L'autocollant de remplissage DIMM de la lame UCS M5 ne correspond pas à la documentation

Ce document décrit un problème lié à un ancien module d'autocollant de remplissage DIMM lame UCS M5 qui ne reflète pas la documentation en ligne actuelle.

Pour référence, voici l'ancien autocollant du B200-M5 :

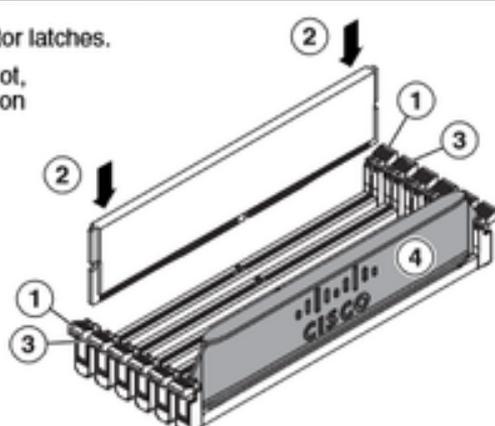
L'autocollant de remplissage DIMM sous le couvercle des lames UCS M5 ne correspond pas aux informations de la documentation UCS en ligne.

Les deux configurations sont valides et prises en charge. L'ancien autocollant ne doit pas empêcher la découverte ou tout autre problème, autre que ce n'est pas la configuration optimale pour les performances. Il convient de noter que le différentiel de rendement est marginal (environ 1 %).

L'autocollant de la population DIMM d'origine n'est pas incorrect, mais les clients doivent être dirigés vers la documentation en ligne pour obtenir la configuration la plus récente et la plus optimale.
